RESOLUCION N.º

POR MEDIO DE LA CUAL SE AUTORIZA UNA OCUPACIÓN DE CAUCE Y SE TOMAN OTRAS DETERMINACIONES

Figura 17: Topología del tramo modelado en condiciones existentes
Ilustración N° 8. Fuente: Estudio hidrológico e hidráulico

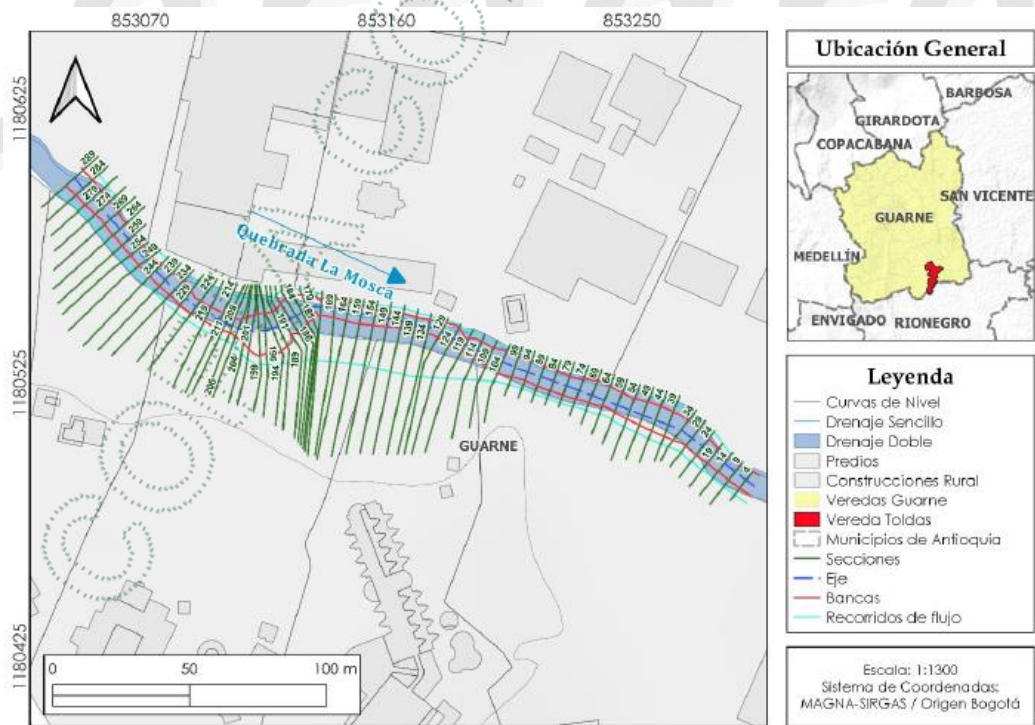
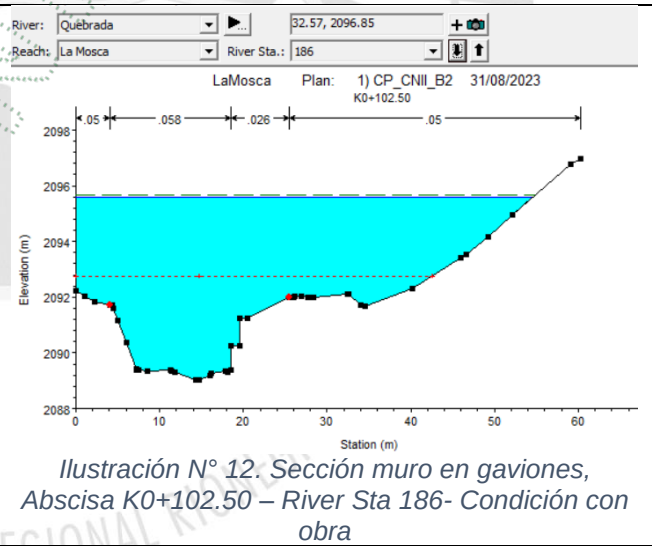
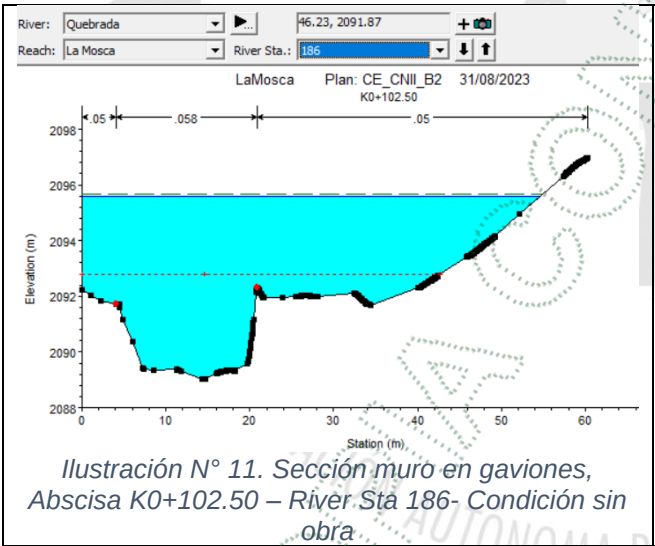
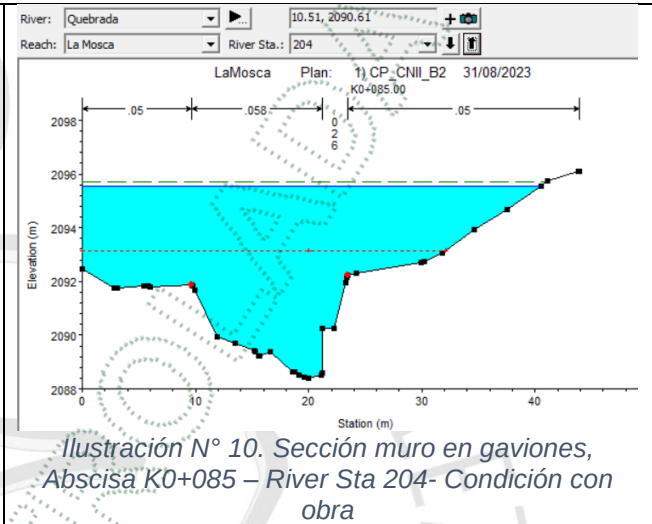
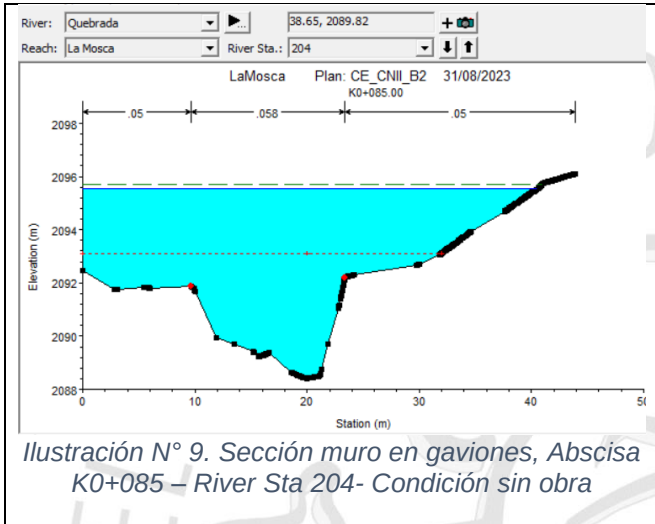
Se considera para la modelación propuesta un coeficiente de rugosidad de Manning para el lecho natural es de 0,058 para el lecho y un valor $n=0,05$, correspondiente a matorrales dispersos y mucha maleza. (Chow Ven Te., 1994, p.111). Para los muros en gavión se adopta un valor de $n=0,026$. Para los Big Bags (abscisa K0+120,00) - Sección 160, se adopta un valor de $n=0,020$.

El sitio de implantación de las obras proyectadas se encuentra entre las abscisas (K0+080,00 – K0+107,50) que corresponde a las secciones (209 – 181) del modelo hidráulico.

Al verificar el comportamiento de los parámetros velocidad y lámina de agua de la fuente de estudio, se evidencia que las variaciones en estos se produce la Sección 199 (abscisa K0+090.00) donde se evidencia una disminución de la lámina de agua en 3 cm y un incremento de la velocidad en la Sección 196 (abscisa K0+092.50) de un 14.04%, dicho incremento se presenta al inicio del meandro existente en el tramo de intervención, dado que se propone la reconformación con la obra de protección propuesta, no obstante, dichas variaciones son aceptables considerado las condiciones del caso, además estas se encuentran entre los límites establecidos en la Guía de Rondas Hídricas del MADS al presentar incrementos menores al 10% en las velocidades y 30 cm en la lámina de agua, bajo los escenarios existente y a futuro con las obras implementadas

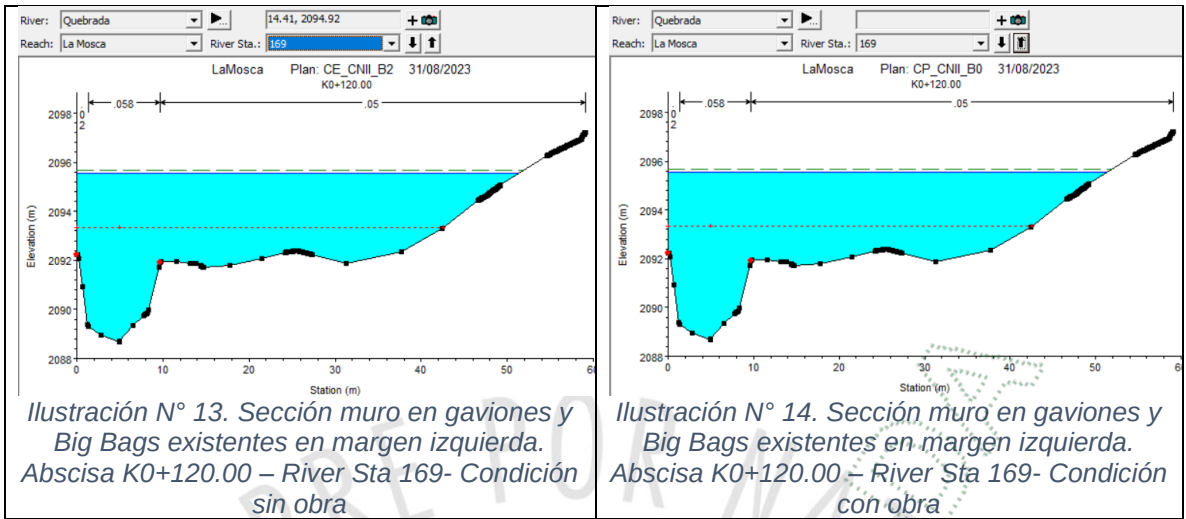
En el estudio propuesto se incluye la obra de protección que se existe actualmente en la margen izquierda de la Quebrada La Mosca, la cual consiste en un muro en gaviones y en Big Bags, este corresponde a la Sección 169 (abscisa K0+120.00).

En cuanto a la obra de protección que se existe actualmente en la margen izquierda de la Quebrada La Mosca, la cual consiste en un muro en gaviones y en Big Bags, este corresponde a la Sección 169 (abscisa K0+120.00), se aprecia que no existe ningún tipo de incremento en los parámetros hidráulicos velocidad y altura de la lámina de agua, bajo las condiciones actuales y con la obra propuesta implementada.
